改善箇所説明図

基準不適合発生箇所

スロットルドラム部断面

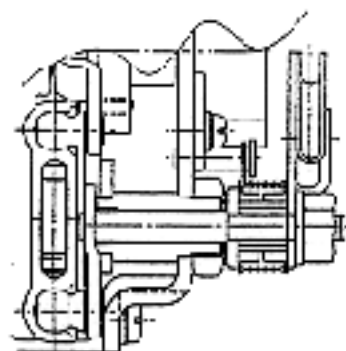
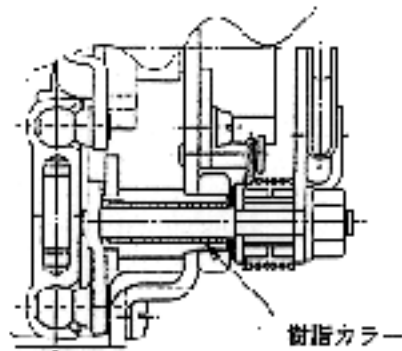
原動機に燃料を供給する混合器（ミキサー）において、スロットル開度をオートマチックトランスミッションに伝達するシャフトの軸受部に加工不良のものがあり、繰り返しフケルバグル操作を行うと、当該シャフトを保持する軸受部が磨耗して、最悪の場合、ミキサーのスロットルが戻らなくなるおそれがある。

全車両、当該ミキサーを対策品と交換する。

識別：黄色のペイントをモデルナンバープレートの横に塗布する。
